Sammlung von Quartieranliegen zum Testplanungsprogramm Solitudepromenade

Protokoll der Sitzung am Donnerstag, 26.10.2017, Orangerie Burgweg 15

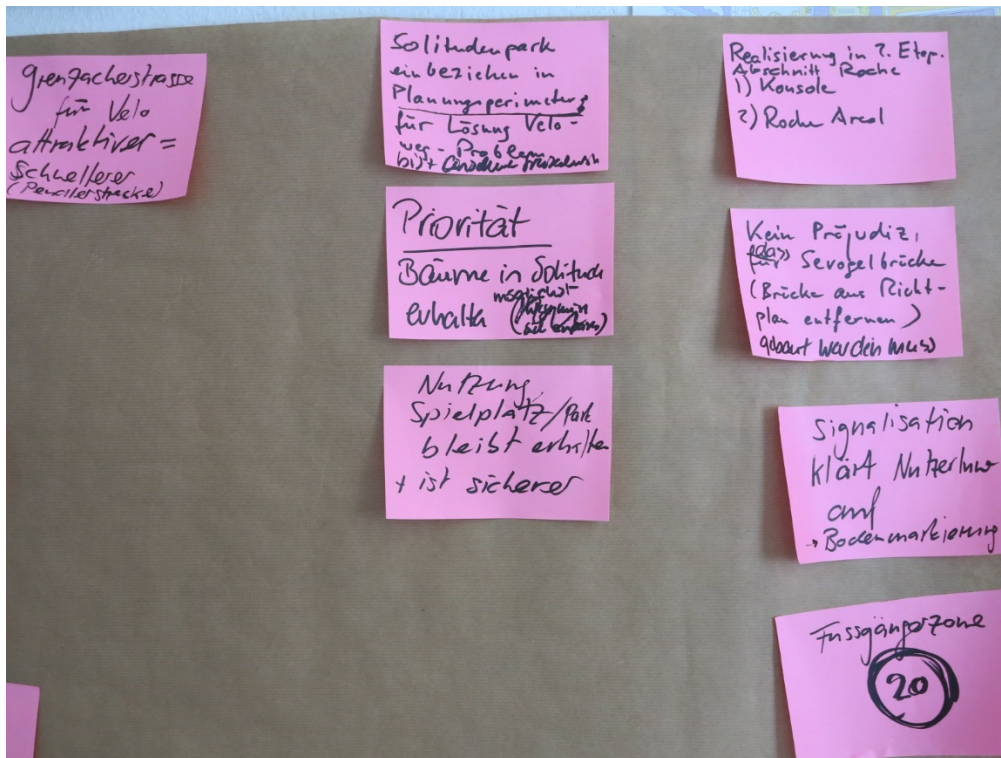
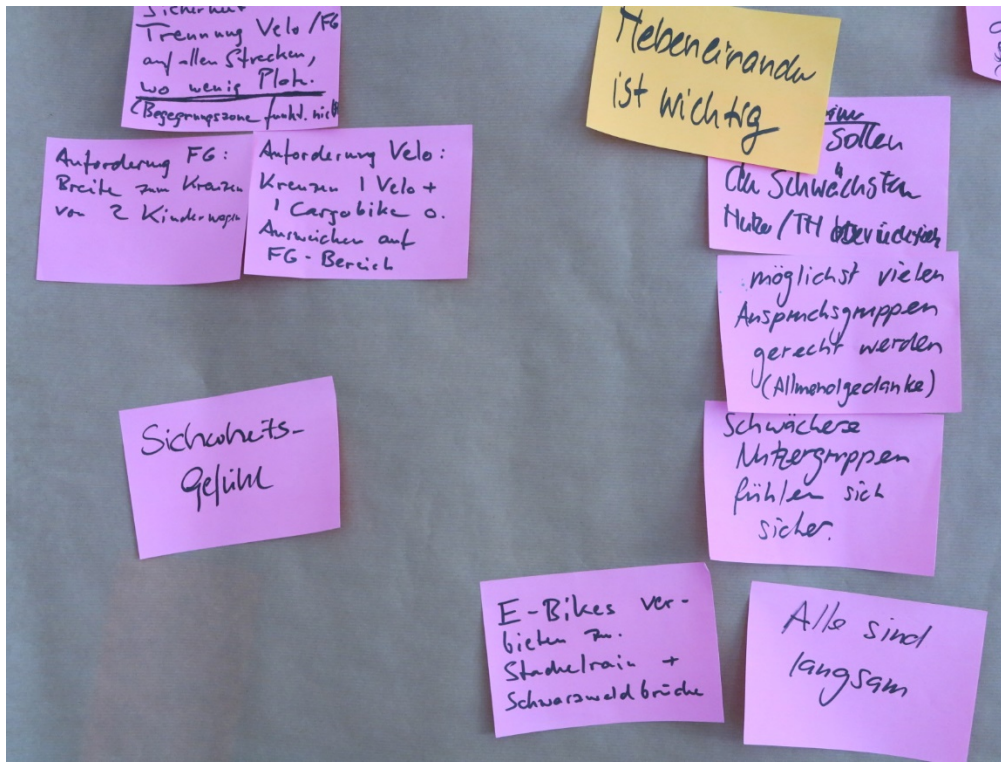
Kreuzungspunkte beidseitig vor und in der Unterführung

- gefährlich und Unterführung ist unattraktiv
